Projekt Brenner-Nordzulauf im gemeinsamen und erweiterten Planungsraum

PROTOKOLL

Thema:	20. Sitzung des Regionalforums
Datum und Uhrzeit:	29. Juni 2020, 14:00 - 16:15 Uhr
Ort:	Parkhotel Crombach, Kufsteiner Straße 2, 83022 Rosenheim

- Variante Unterquerung BAB A8 bei Wasserwiesen drängt sich wegen erheblicher Realisierungs- und Genehmigungsrisiken und vsl. nicht lösbarer Konflikte als alternative Lösungsmöglichkeit nicht auf und wird daher nicht weiterverfolgt.
- Variante Überquerung BAB A8 wird weiterverfolgt.

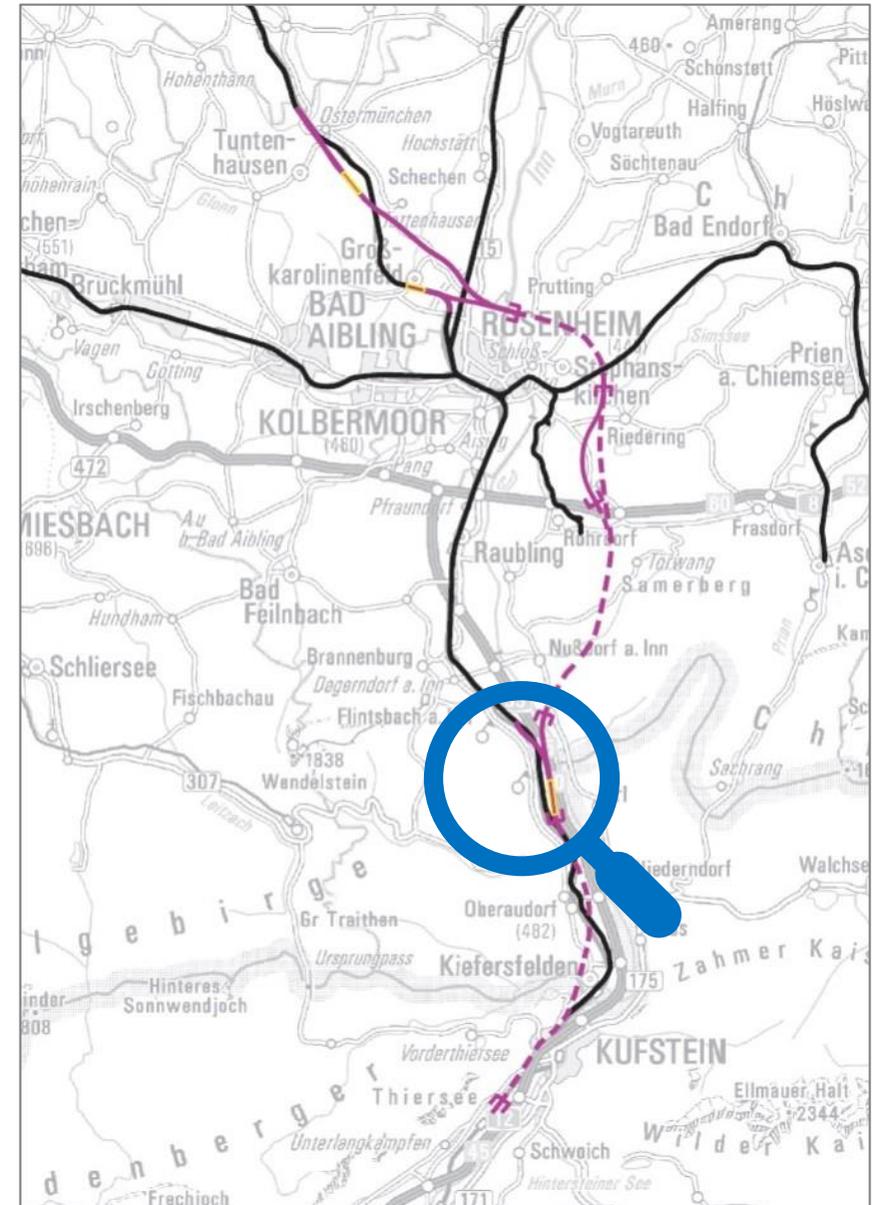
Ein Mitglied fragt nach den bauzeitlichen Einschränkungen im Falle einer Absenkung der Staatsstraße.

Ein Mitglied fragt nach der Unterscheidung zwischen randlicher und direkter Betroffenheit der Trasse durch das FFH-Gebiet.

Ein Mitglied sieht Trog- oder Tunnelbauwerke grundsätzlich kritisch, da das Grundwasser im betroffenen Gebiet sehr hoch sei und der vorhandene Seeton bauliche Eingriffe erschwere. Das Mitglied fragt sich, warum der Steuerzahler einen Abbruch einer perfekten Brücke realisieren müsse, anstatt die Trasse geringfügig nach Norden zu verschieben. Zwar würde man dabei ein FFH-Gebiet leicht anschneiden, löse aber zahlreiche andere Konflikte und könne Stau während der Baumaßnahme vorbeugen.

- Alexander Buchner erklärt, dass im Fall einer Realisierung zwar mit bauzeitlichen Einschränkungen zu rechnen sei, dies aber keine Auswirkung auf die grundsätzliche technische Lösbarkeit des Konflikts habe.

- Alexander Buchner antwortet, dass die randliche Betroffenheit lediglich einen kleinen Ausläufer betreffe, während die direkte Betroffenheit eine direkte Durchquerung größerer Abschnitte vorsehe.

- Alexander Buchner antwortet, dass solche Vorschläge bei der Trassenauswahl genau abgewägt würden. Bei der Abwägung gebe es einen Zielkonflikt: Das Realisierungsrisiko könne durch den Vorschlag gesenkt werden, gleichzeitig steige das Genehmigungsrisiko aufgrund der höheren Beeinträchtigung des FFH-Gebiets.
- Matthias Neumaier verweist darauf, dass alle genannten Themen und Details im nächsten Planungsschritt tiefer untersucht werden. Ralf Eggert ergänzt, dass ein Abschluss einer Unterquerung und die Fortführung von Untersuchungen zu Überquerungen nicht mit einer Entscheidung gleichzusetzen seien. Auch bei einer Überquerung würden die Konfliktbereiche untersucht und anhand von Realisierungs- und Genehmigungsrisiken bewertet.

Verknüpfungsstelle Niederaudorf-BAB - Lageuntersuchung

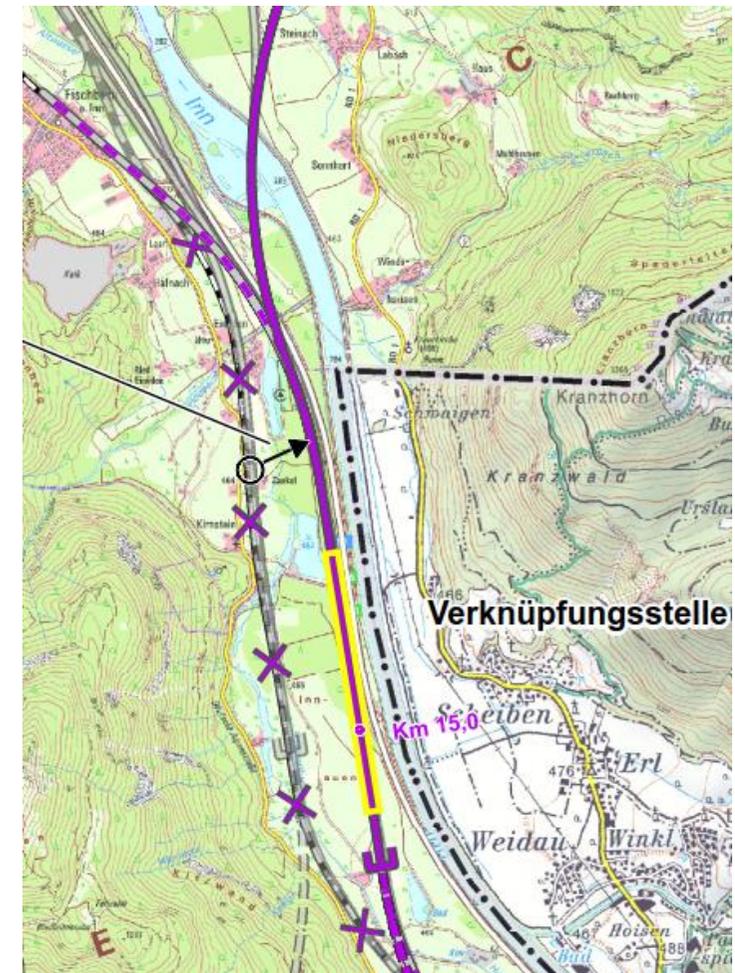
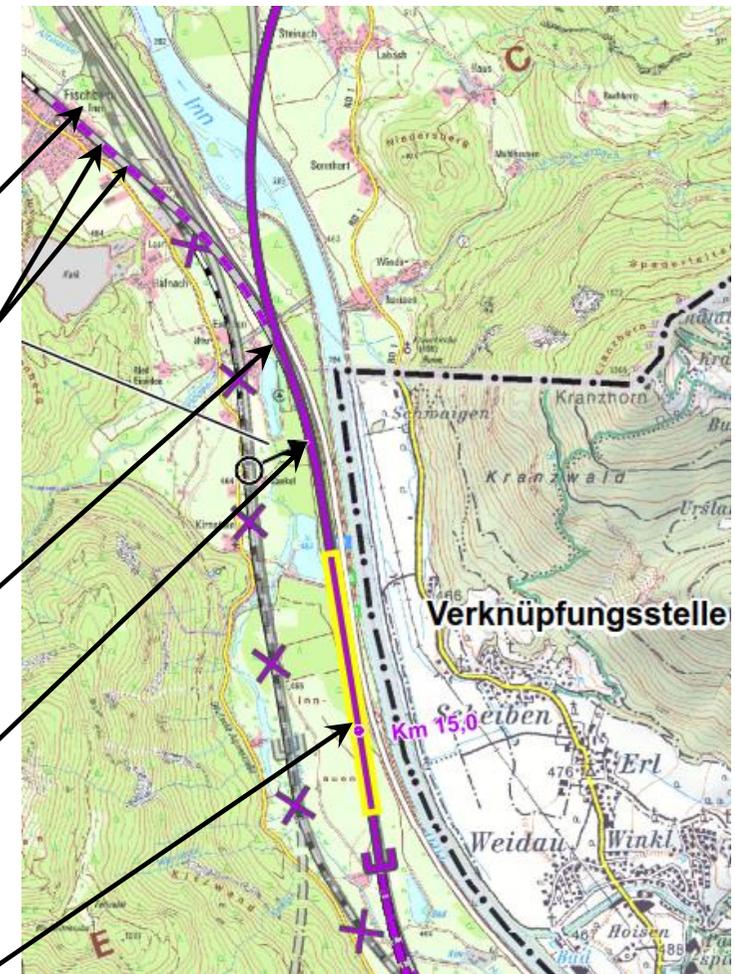
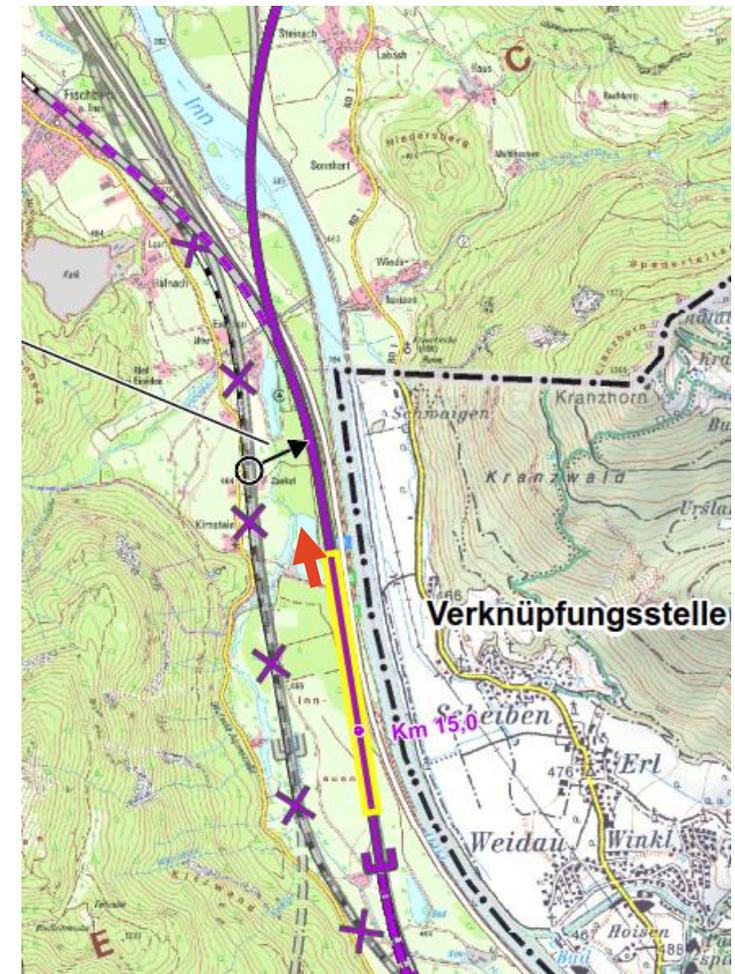
Ein Mitglied regt an, die Verknüpfungsstelle weiter nach Norden zu verschieben, da die Variante flächenschonender sei.

Ein Mitglied merkt an, dass in der Verknüpfungsstelle eine Geländekante von rund zehn Metern zu sehen sei. In der Konsequenz müsse das Gelände um acht Meter angehoben werden. Besser sei eine Verknüpfungsstelle in der Tiefe.

- Alexander Buchner verweist darauf, dass er im Rahmen der ausgewählten Beispiele darauf eingehen werde.

- Alexander Buchner erklärt, dass es sich um ein lokales Phänomen handle und genauere Berechnungen noch ausstünden. Peter Hofer ergänzt, dass er eine Verknüpfungsstelle in zehn Meter Tiefe kritisch sehe und für nicht praktikabel halte.
